Stellungnahme der VCS-Sektion Schaffhausen zum Umweltverträglichkeitsbericht

## Ausbau A4 im Raum Schaffhausen/zweiter Fäsenstaubtunnel

Abbildung: Ausschnitt «Übersichtsplan Projektgebiet N04 Schaffhausen Süd bis Herblingen», UVB S. 24

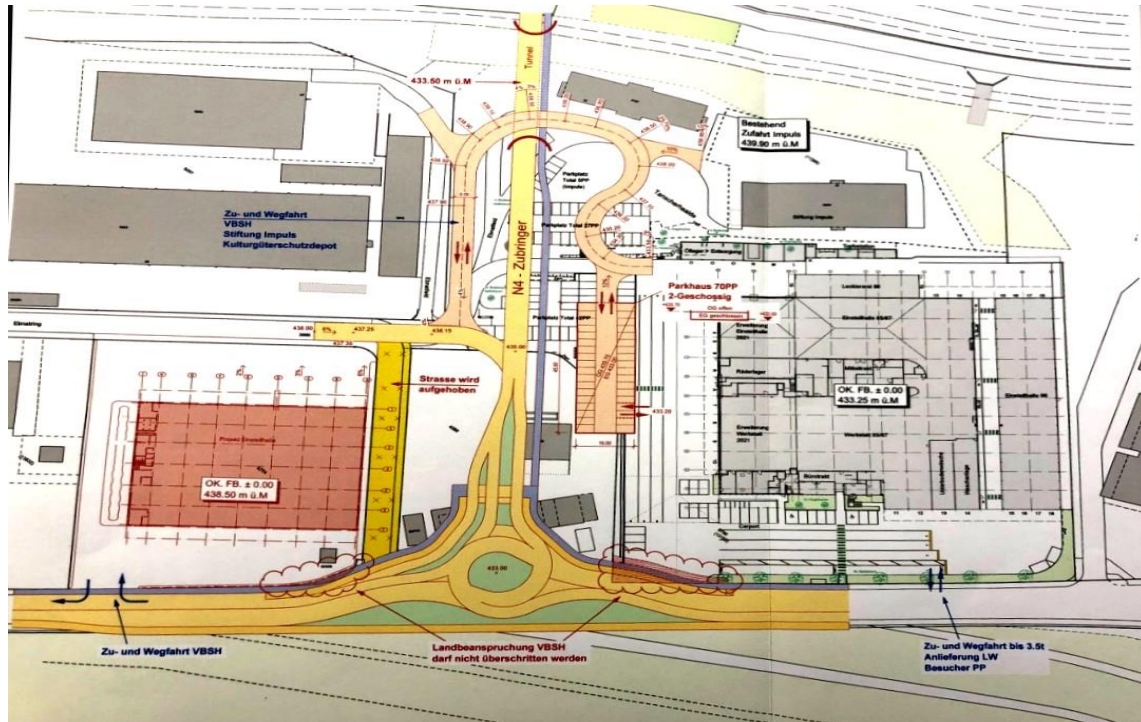
Die im UVB geprüfte Zufahrt zum Anschluss Mutzentäli verläuft nördlich des Bahntrasses ab dem Bereich der Verzweigung Ebnatstrasse/Ernst Homberger Strasse

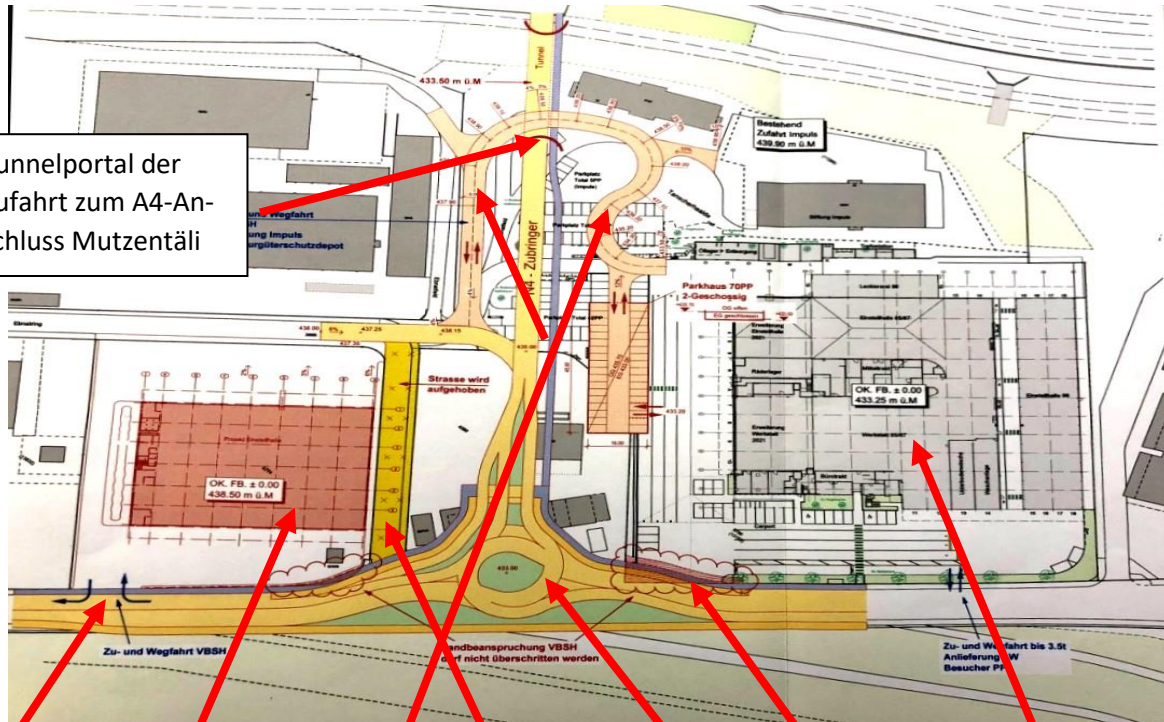
Gemäss dieser Darstellung soll an der Ebnatstrasse im Bereich Tanscherhalde, unmittelbar beim Busdepot der VBSH ein grosser Verkehrskreisel gebaut werden, samt direktem Zubringer zum Anschluss Mutzentäli. Die neue Zufahrt käme demnach zwischen die beiden Depotstandorte der Verkehrsbetriebe zu liegen, dies mit folgenden gravierenden Auswirkungen:

- Zwischen der geplanten zusätzlichen Einstellhalle und dem bestehenden Busdepot müsste eine neue Verbindung (Serpentine über das Tunnelportal) gebaut werden.
- Die Arbeitsabläufe zwischen Depot und Einstellhalle würden massiv erschwert, da die Fahrzeuge nach Waschen und Auftanken usw. zwischen den beiden Standorten hin und her bewegt werden müssen. Für das Depotpersonal ergeben sich lange Wege zwischen den beiden Standorten.
- Zukünftige weitere Entwicklungsmöglichkeiten des Depotareals würden verunmöglicht.
- Zur Überquerung des Bahntrasses der DB müsste eine neue zusätzlich Brücke gebaut werden.
- Die direkte Zufahrt zum bisherigen Depot der VBSH wäre nicht mehr möglich. Eine Zu- und Wegfahrt für alle Fahrzeugbewegungen via die neue «Serpentine» wäre betrieblich sehr nachteilig.

Tunnelportal der Zufahrt zum A4-Anschluss Mutzentäli

Areal der geplanten zusätzlichen Einstellhalle der VBSH

neuer komplexer Verkehrskreisel an der Ebnatstrasse

bestehendes Depot der VBSH

neu zu bauende «Serpentine» mit erheblicher Höhendifferenz als Verbindung zwischen Einstellhalle und Depot

die heutige Zufahrt zum Ebnatring wird aufgehoben

Bereich der heutigen Depottzufahrt

Neu vorgesehene Zu- und Wegfahrt für alle Busse und Personalfahrzeuge der VBSH von und zur Ebnatstrasse. Sehr beengte Verkehrsverhältnisse, **absolut unhaltbar** für ein Depot des öffentlichen Verkehrs, wo grosszügige freie Verkehrsflächen für grosse Fahrzeuge eine zwingende Voraussetzung für effiziente Betriebsabläufe sind.
